Ministero della Transizione Ecologica

Commissione Tecnica di Verifica dell'Impatto Ambientale – VIA e VAS

Parere n. 255 del 9 maggio 2022

Progetto:	<p>Procedura di valutazione d'impatto ambientale ai sensi dell'art. 23 del D.Lgs 152/2006 e ss.mm.ii.</p> <p>Progetto di realizzazione di un parco eolico e delle relative opere di connessione, composto da 14 turbine per una potenza complessiva di 75 MW da realizzarsi nei Comuni di Montemurro (PZ) e Armento (PZ).</p> <p>ID_VIP: 5551</p>
Proponente:	<p>Qair Italia S.r.l.</p>

Figura 2 – Stato dei luoghi (Fonte: portale pubblico Atlaimpianti GSE, https://atla.gse.it/atlaimpianti/project/Atlaimpianti_Internet.html)

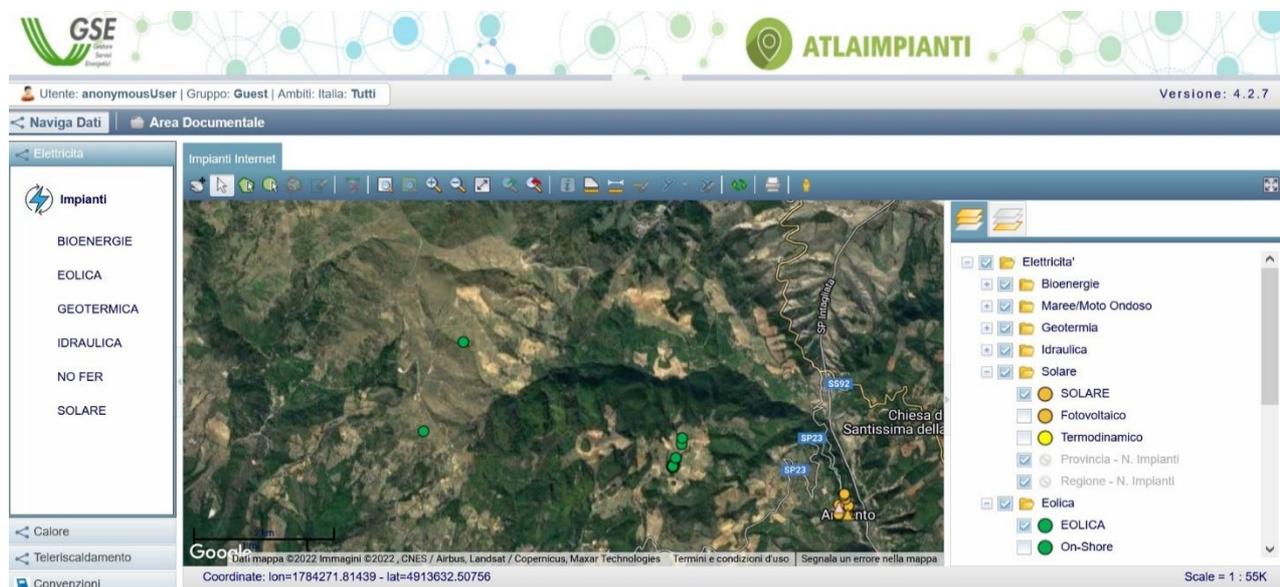
- Da una verifica d'ufficio sul portale pubblico https://atla.gse.it/atlaimpianti/project/Atlaimpianti_Internet.html è stato invece possibile verificare che **nell'area insistono altri impianti di cui il SIA omette ogni menzione**, con conseguente gravi **aporie della descrizione dello stato dei luoghi, e con pari lacunosità dell'analisi degli impatti, diretti, indiretti e cumulativi**, in violazione dell'art. 22 comma 3, lett. a) e b) del d. lgs. 152/06 e s.m. e i.

– È riportato l'esito della verifica d'ufficio nella tabella riassuntiva di seguito riportata:
